# AUTOSTRADA REGIONALE CISPADANA DAL CASELLO DI REGGIOLO-ROLO SULLA A22 AL CASELLO DI FERRARA SUD SULLA A13

#### PARTE GENERALE

PROCEDURA DI VERIFICA DI OTTEMPERANZA DI CUI ALL'ART. 28 DEL D.LGS 152/2006 E SS. MM. E II.  
PROPOSTA DI MODIFICHE AGLI SCHEMI ASSOCIATIVI D'IMPIANTO QUALE MISURA COMPENSATIVA  
VOLTA ALLA RIDUZIONE DELLA CONCENTRAZIONE DI POLVERI - PRESCRIZIONE 11 CTVIA

G										
F										
E										
D										
C										
B										
A	04.11.2020	EMISSIONE				BRIANTI	BECCARELLI	PATTUZZI		
REV.	DATA	DESCRIZIONE				REDAZIONE	CONTROLLO	APPROVAZIONE		
IDENTIFICAZIONE ELABORATO										DATA: NOVEMBRE 2020
NUM. PROGR.	FASE	LOTTO	GRUPPO	CODICE OPERA WBS	TRATTO OPERA	AMBITO	TIPO ELABORATO	PROGRESSIVO	REV.	SCALA: _
8023	PD	0	000	00000	0	GE	RG	10	A

**FIGURA 2-1 SCHEMA ASSOCIATIVO D'IMPIANTO N2 CON INDICAZIONE DELLA SPECIE MODIFICATA**

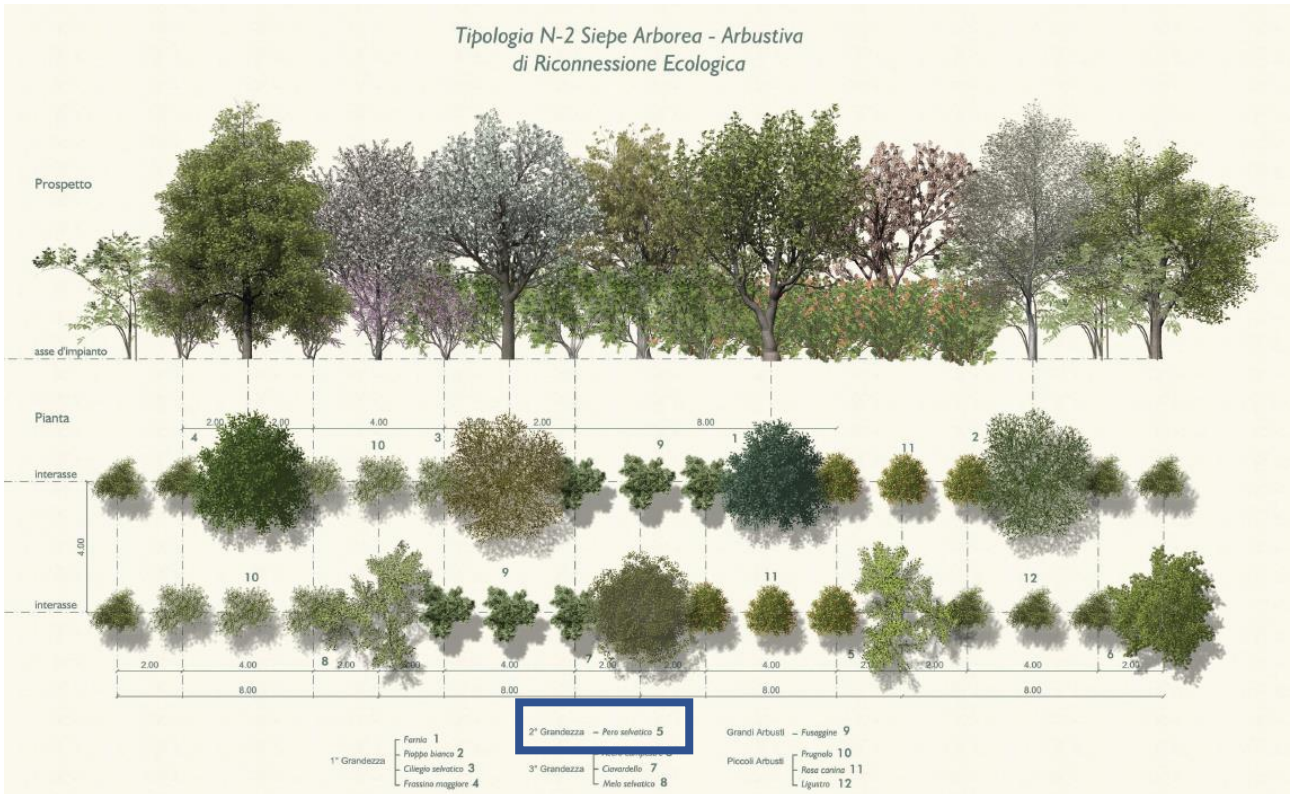
La specie di 2° grandezza Pero selvatico (*Pyrus pyraster*) è tra quelle della sua tipologia con il potenziale di assorbimento minore (10 g nei primi 10 anni) e verrà sostituito con il Carpino (*Carpinus betulus*), che possiede un potenziale di assorbimento tra i più alti, 34 g nei primi 10 anni.

**FIGURA 2-2 SCHEMA ASSOCIATIVO D'IMPIANTO N4 CON INDICAZIONE DELLE SPECIE MODIFICATE**

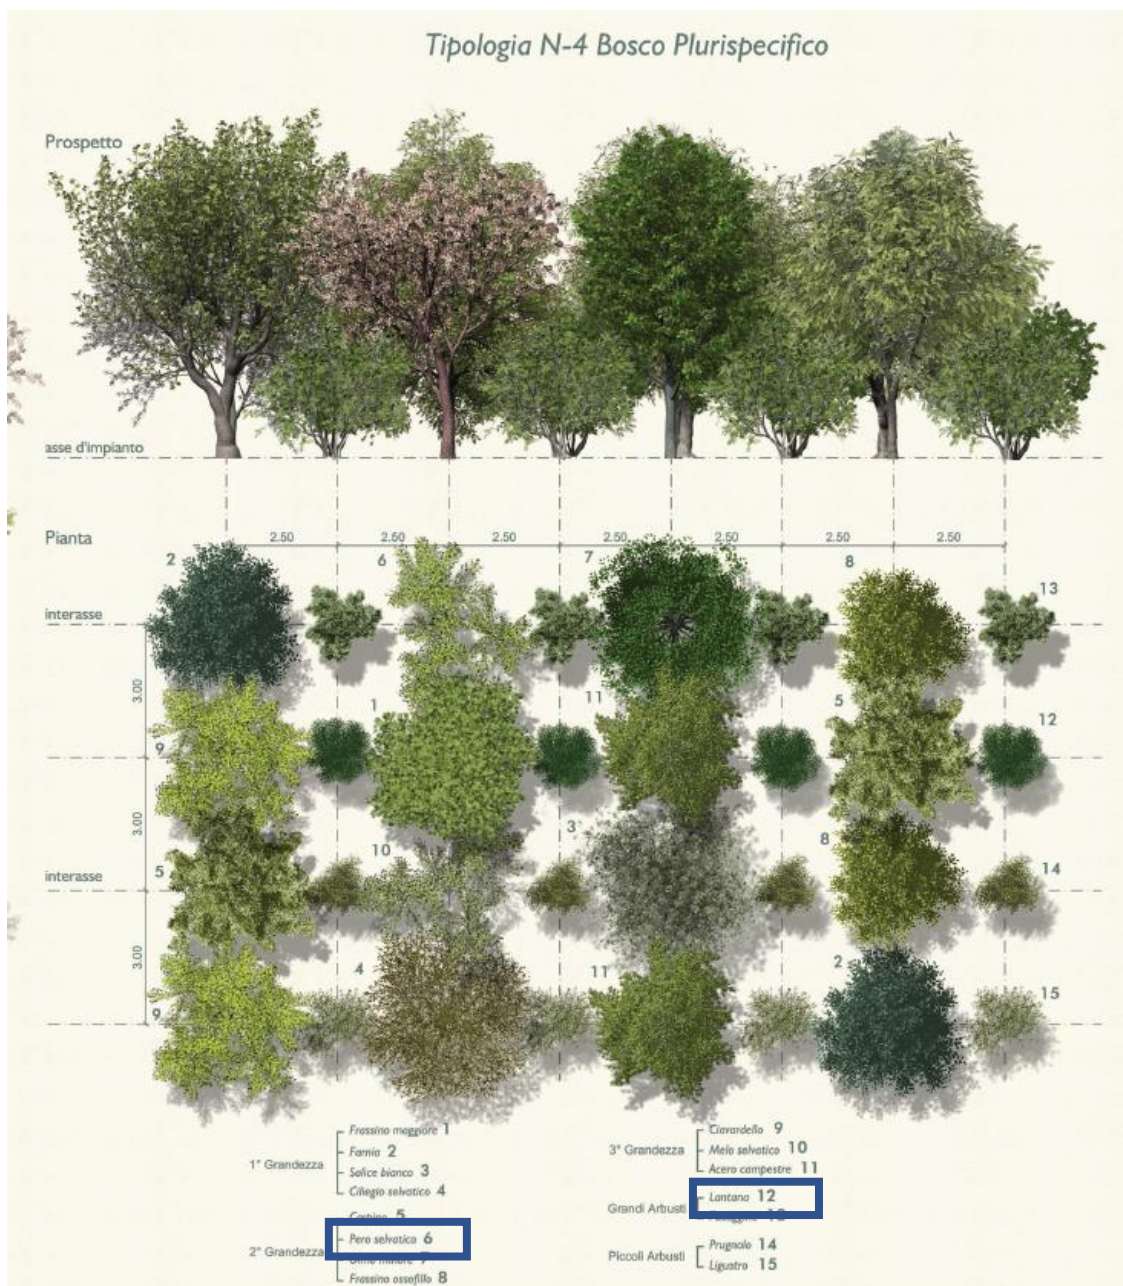
La specie di 2° grandezza Pero selvatico (*Pyrus pyraeaster*) è tra quelle della sua tipologia con il potenziale di assorbimento minore (10 g nei primi 10 anni) e verrà sostituito con il Carpino (*Carpinus betulus*), che possiede un potenziale di assorbimento tra i più alti, 34 g nei primi 10 anni.

Inoltre, tra i grandi arbusti il Viburno (*Viburnum Lantana*), che ha un potenziale di assorbimento pari a 12 g nei primi 10 anni, verrà sostituito con il Corniolo (*Cornus mas*), che possiede un potenziale di assorbimento di 17 g nei primi 10 anni.

**FIGURA 2-3 SCHEMA ASSOCIATIVO D'IMPIANTO P2 CON INDICAZIONE DELLA SPECIE MODIFICATA**

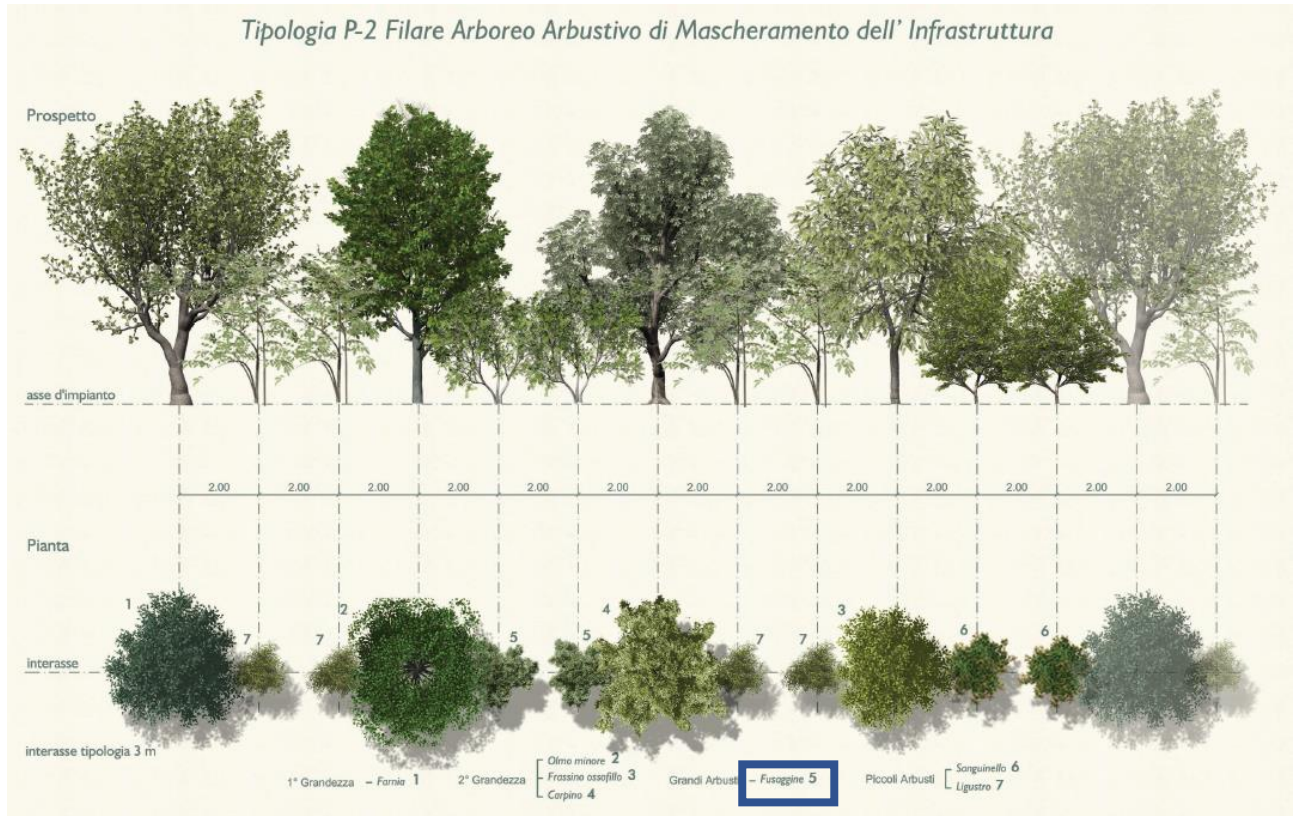
La sostituzione in questo caso avviene tra i grandi arbusti, in cui viene sostituita la Fusaggine (*Euonymus europaeus*), che possiede un potenziale di assorbimento a 10 anni pari a 12g, con il Corniolo (*Cornus mas*), che possiede un potenziale di assorbimento di 17g al decimo anno.

FIGURA 2-4 SCHEMA ASSOCIATIVO D'IMPIANTO I1 CON INDICAZIONE DELLA SPECIE MODIFICATA

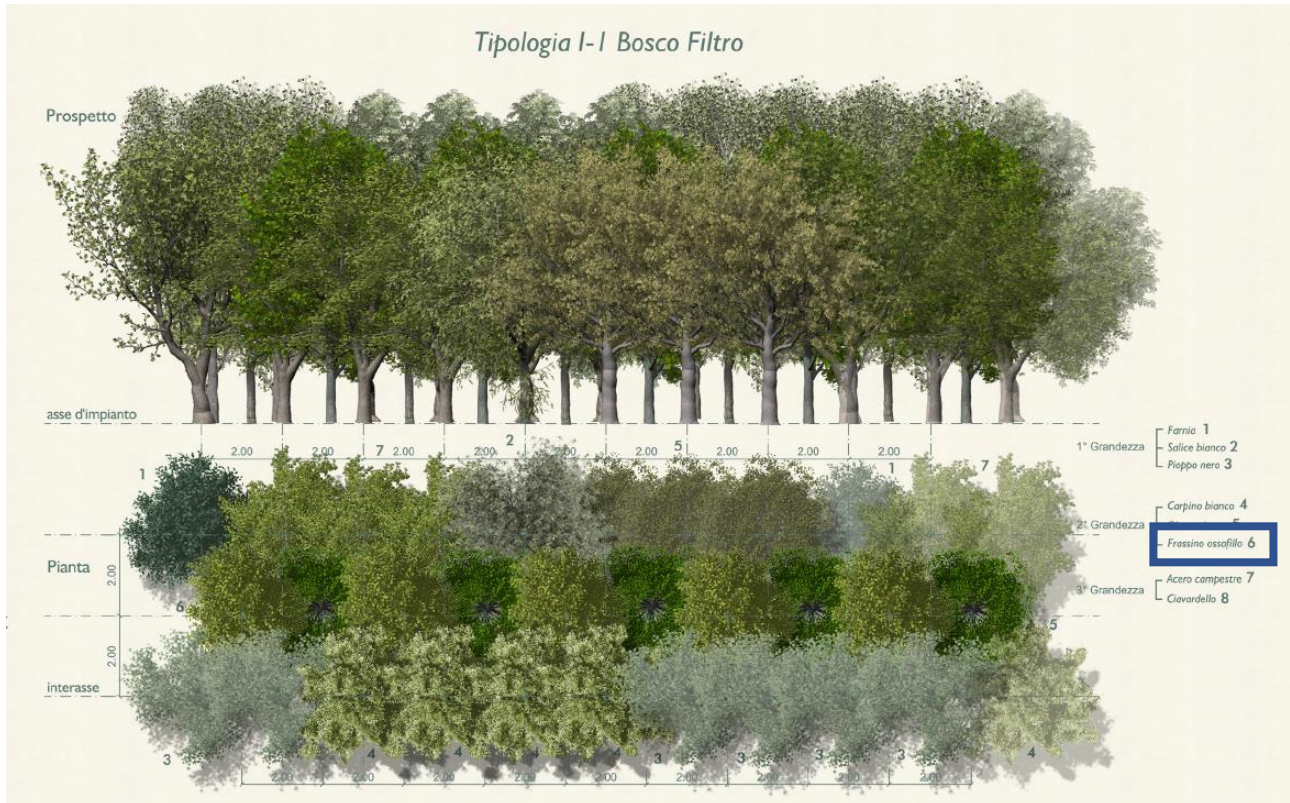
Nello schema I1 viene sostituito il Frassino ossifilo (*Fraxinus angustifolia*) con il Carpino (*Carpinus betulus*), passando da una capacità di assorbimento pari a 21 g nei primi 10 anni, ad una pari a 34 g nei primi 10 anni.
